女川原子力発電所第2号機 工事計画審査資料	
資料番号	O2-他-F-01-0060_改0
提出年月日	2021年7月7日

女川原子力発電所第2号機 漂流物防護工の追加、 防潮堤の詳細設計結果について

2021年7月7日
東北電力株式会社

詳細設計段階における設計変更内容

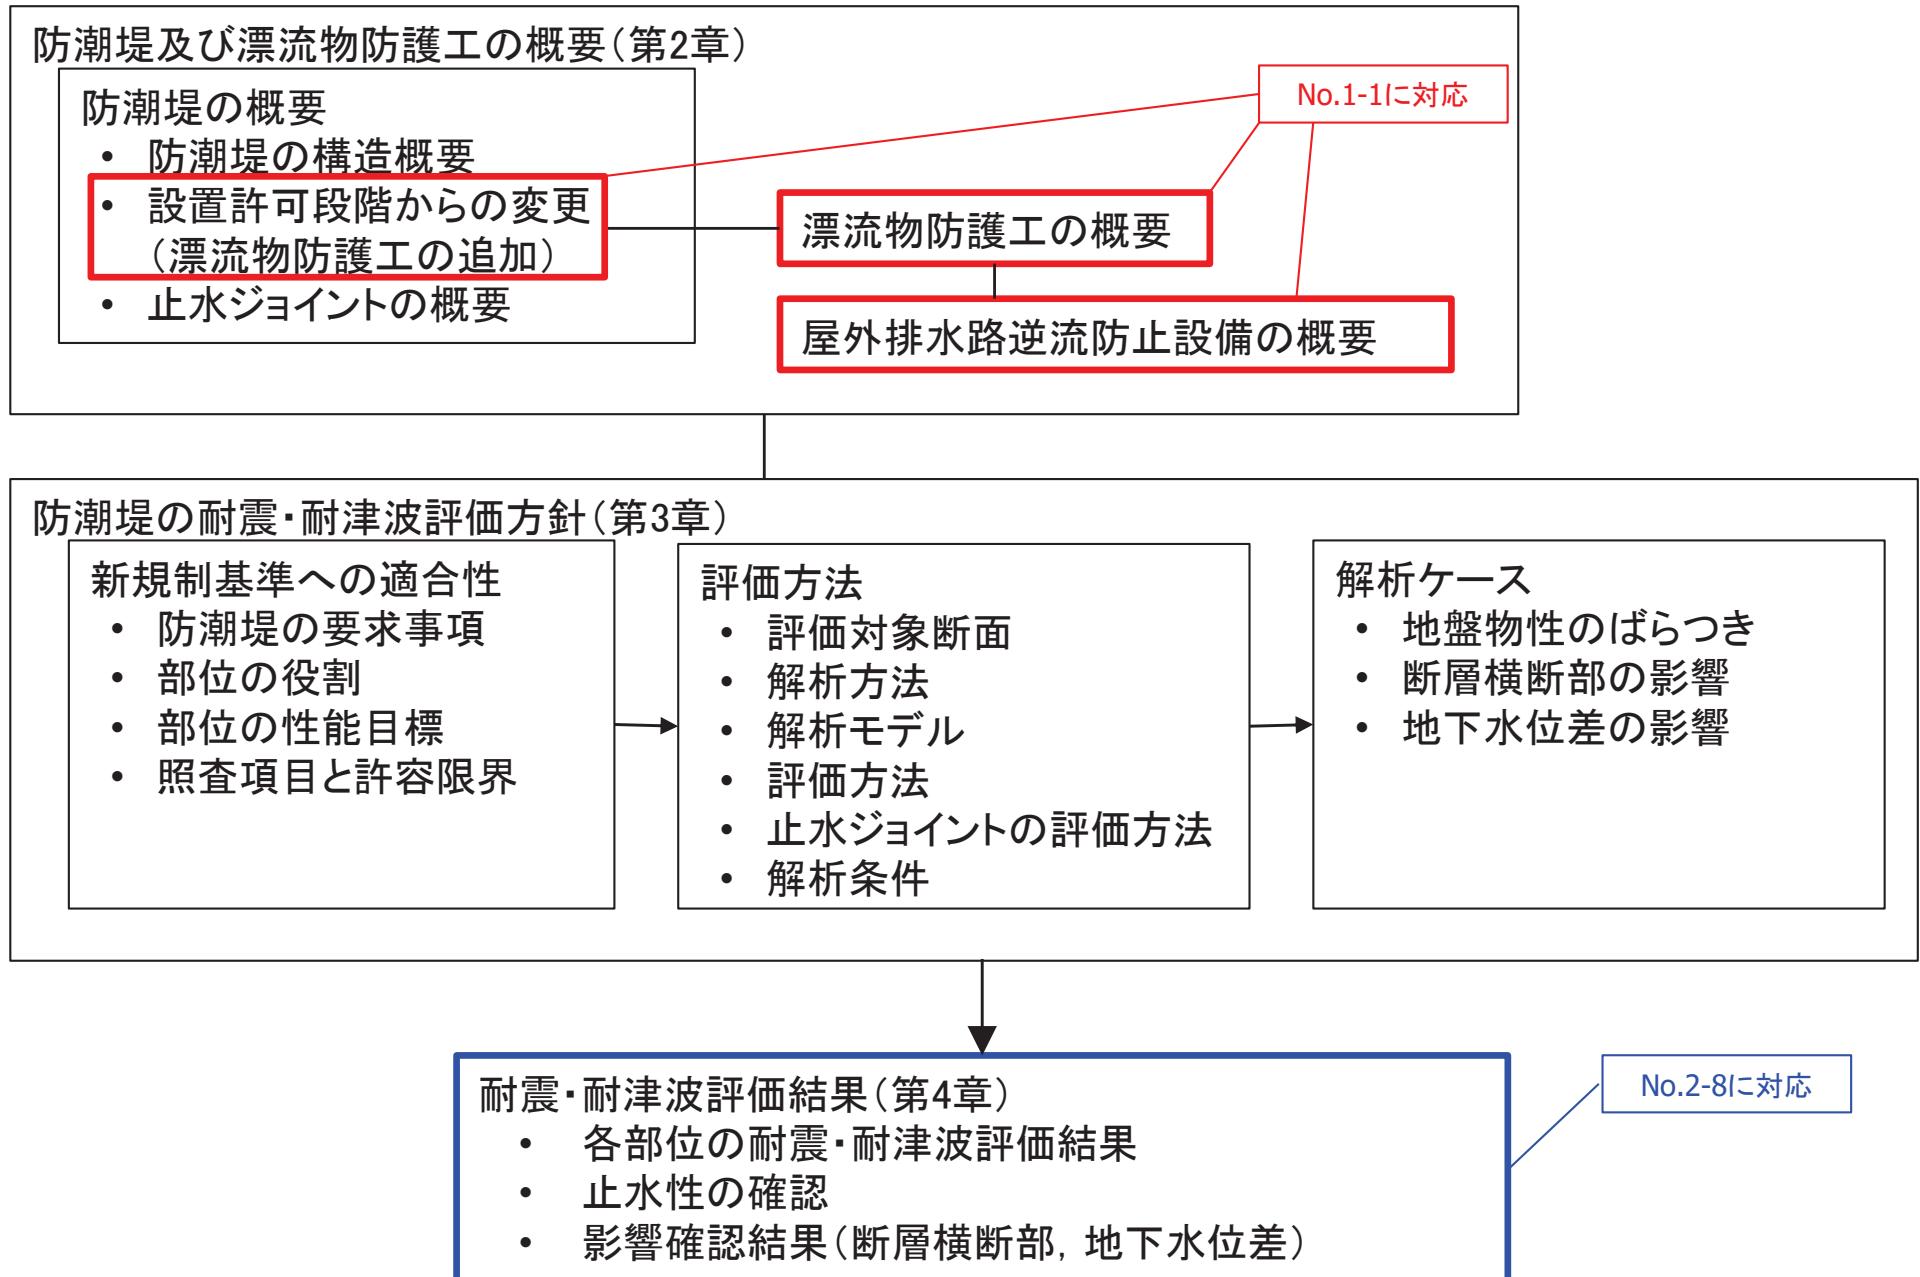
No.	項目	変更内容
1-1	漂流物防護工の追加	防潮堤及び屋外排水路逆流防止設備(防潮堤北側)の詳細設計の結果を踏まえて、施設前面に漂流物防護工を追加設置する。 【設置変更許可申請書 添付書類八(浸水防護設備)関連】

漂流物防護工の追加

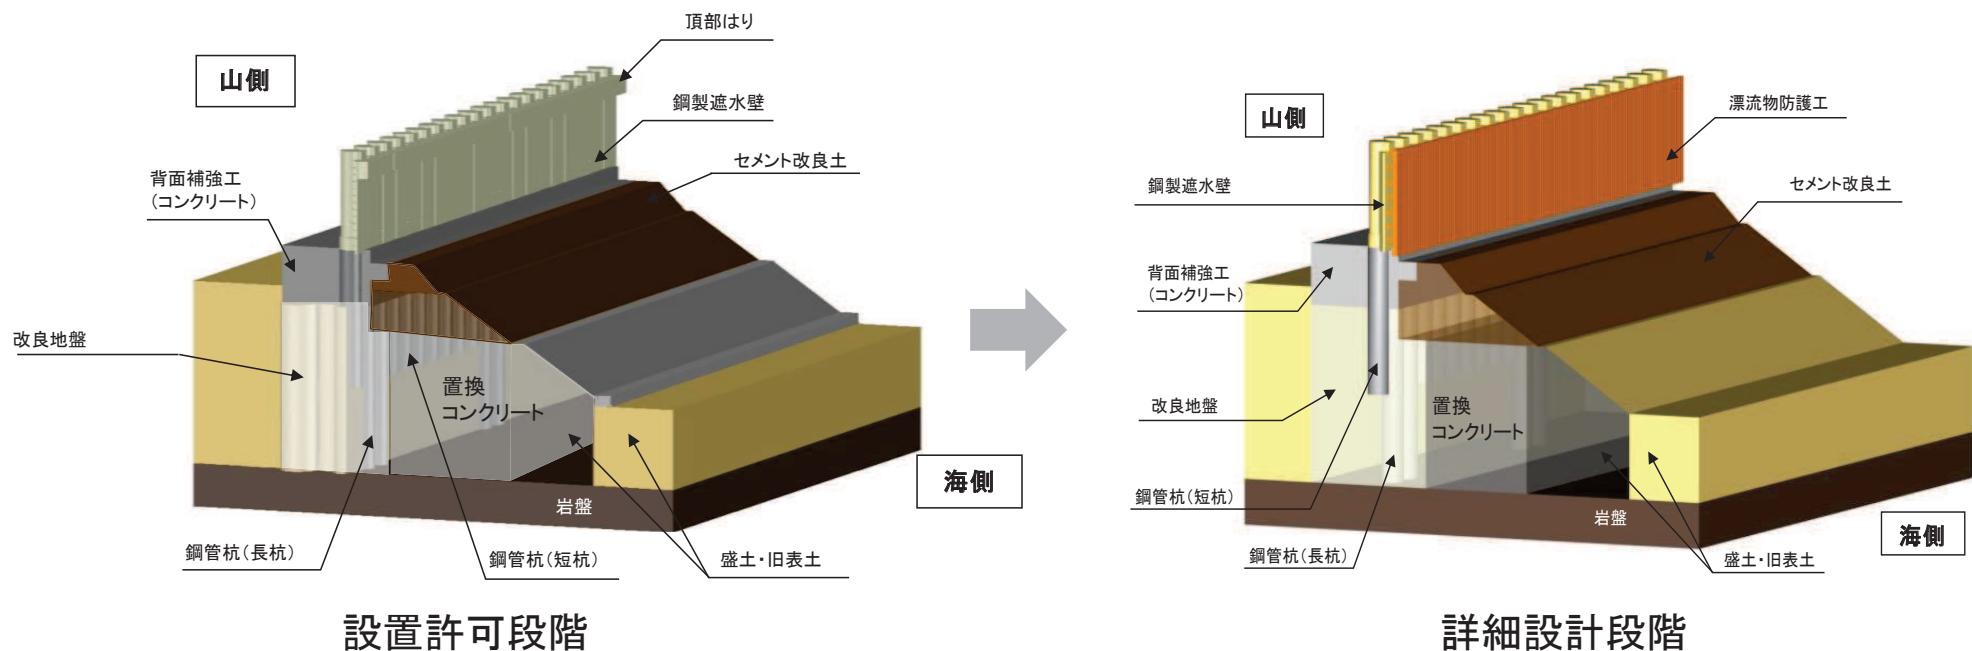
- 防潮堤(鋼管式鉛直壁)のうち一般部の構造概要について、設置許可段階と詳細設計段階の比較を下図に示す。なお、縦断図及び横断図を参考1に示す。
- 設置許可時点では漂流物衝突荷重が確定していなかったため、漂流物衝突荷重の上振れに対しては、漂流物防護工により対応可能であることを示した上で防潮堤の構造成立性を説明した。
- 詳細設計段階では、漂流物衝突荷重を保守的に2000kNと設定した上で、荷重に十分耐えるよう防潮堤(鋼管式鉛直壁)の鋼製遮水壁前面に漂流物防護工を設置し、鋼製遮水壁及び止水ジョイントに直接漂流物が衝突しない設計とする。なお、頂部はりについては撤去し、防潮堤の全体重量が増加しない設計とする。
- 漂流物防護工は防潮堤(鋼管式鉛直壁)の一部として、鋼製遮水壁と一体になるよう設置する。
